## WYJAŚNIENIE TREŚCI SPECYFIKACJI WARUNKÓW ZAMÓWIENIA

Dotyczy postępowania o udzielenie zamówienia publicznego pn. „Przebudowa drogi wewnętrznej Józefowo - Ponikiew Duża”

### **CZEŚĆ I – Przebudowa drogi wewnętrznej (działka nr 255) w miejscowości Ponikiew Duża, gmina Goworowo, km od 0+000 do km 0+319,04**

## **CZEŚĆ II – Przebudowa drogi wewnętrznej Józefowo – Ponikiew Duża, działka 94/1 obręb Pasiaki - Józefowo, km od 0+265,56 do km 0+770,91**

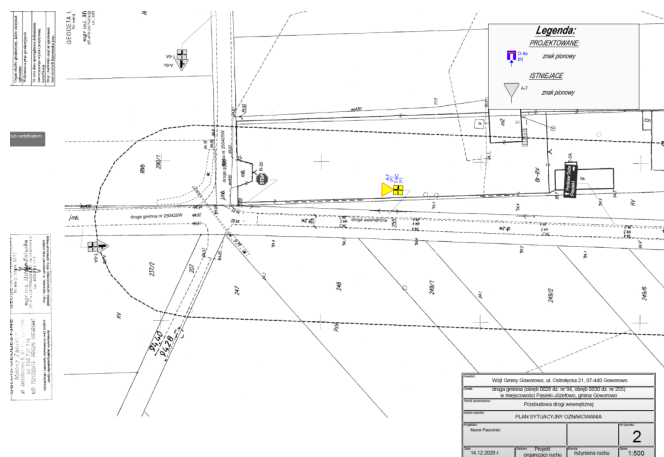
W przedmiarze nie ujęto wprowadzenia Czasowej Organizacji Ruchu. Wykonawca zwraca się z prośbą o informację czy na potrzeby realizacji zadania Zamawiający wyraża zgodę na całkowite zamknięcie jezdni?

Zamawiający nie dopuszcza możliwości czasowego całkowitego zamknięcia odcinka drogi na czas prowadzenia robót. Droga stanowi dojazd do terenów rolniczych i działek uprawnych, wobec czego konieczne jest zachowanie przejezdności w trakcie realizacji inwestycji. Jednocześnie Zamawiający zwróci się do mieszkańców z prośbą o ograniczenie korzystania z przedmiotowej drogi w okresie prowadzenia robót, w miarę istniejących możliwości.

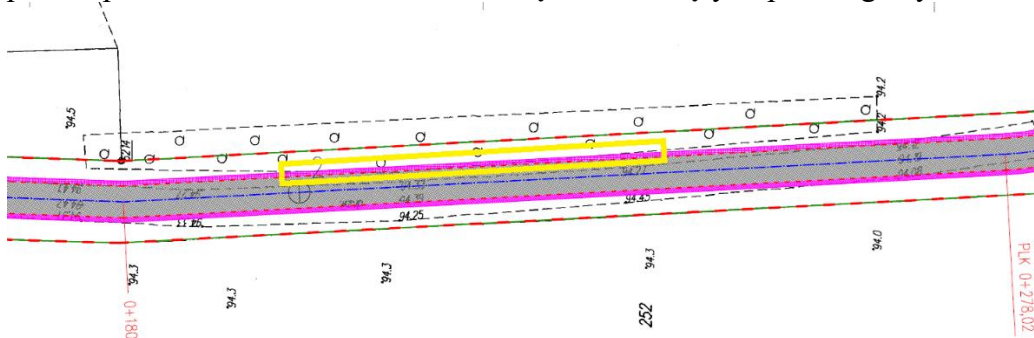
Projektowana droga będzie przebiegała przez tereny rolnicze. Na PZT widoczne są drobne zabudowania gospodarskie. Wykonawca zwraca się z prośbą o informację, czy działki prywatne są ogrodzone i jednocześnie czy ogrodzenia wchodzą w pas drogowy? Jeśli odpowiedź jest twierdząca Wykonawca zwraca się z prośbą o potwierdzenie, że przestawienie ogrodzeń prywatnych nie należy do jego obowiązków.

Zakres objęty pytaniem dotyczy odcinka poniżej km 0+265,56, który został zrealizowany w poprzednim etapie inwestycji. Zamawiający wyjaśnił powyższą kwestię w opisie przedmiotu zamówienia zawartym w SWZ. Pytanie nie dotyczy zakresu realizowanego w niniejszym postępowaniu. Jednocześnie Zamawiający informuje, iż w zakresie objętym realizacją nie występują ogrodzenia kolidujące z planowanymi robotami.

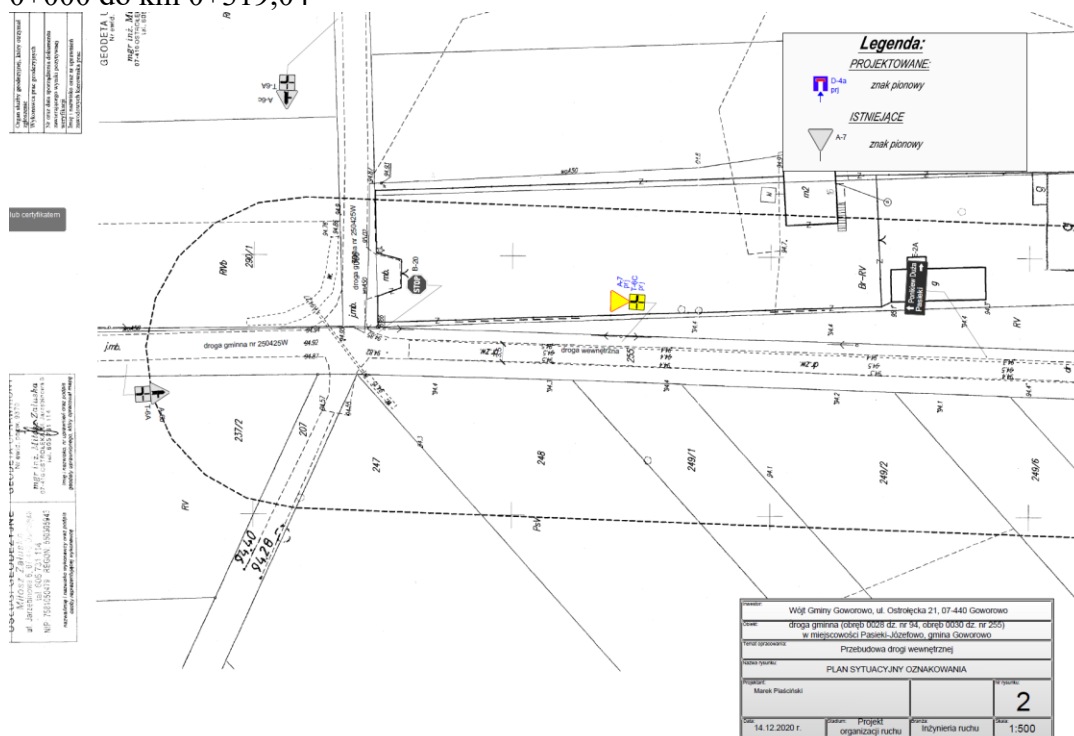
W przedmiarze nie ujęto wprowadzenia Czasowej Organizacji Ruchu. Wykonawca zwraca się z prośbą o informację czy na potrzeby realizacji zadania Zamawiający wyraża zgodę na całkowite zamknięcie jezdni?

Zamawiający nie dopuszcza możliwości czasowego całkowitego zamknięcia odcinka drogi na czas prowadzenia robót. Droga stanowi dojazd do terenów rolniczych i działek uprawnych, wobec czego konieczne jest zachowanie przejezdności w trakcie realizacji inwestycji. Jednocześnie Zamawiający zwróci się do mieszkańców z prośbą o ograniczenie korzystania z przedmiotowej drogi w okresie prowadzenia robót, w miarę istniejących możliwości.

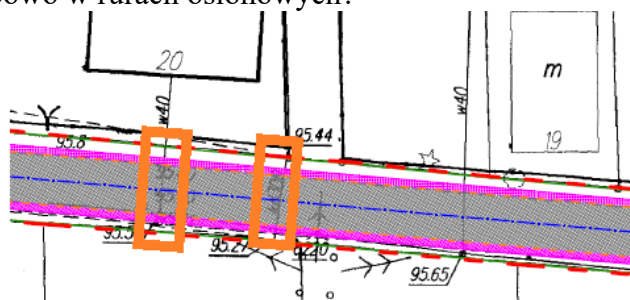
W Opisie Projektu wskazano sieci znajdujące się w granicach inwestycji. Na rysunku PZT nieznaczono innych sieci mogących być w kolizji z robotami drogowymi.

Wykonawca zwraca się z prośbą o potwierdzenie, że na terenie inwestycji zgodnie z Opisem Projektu nie występują inne sieci.

Zamawiający informuje, że zgodnie z posiadaną dokumentacją na terenie inwestycji nie występują inne zinwentaryzowane sieci uzbrojenia terenu poza wskazanymi w dokumentacji projektowej.
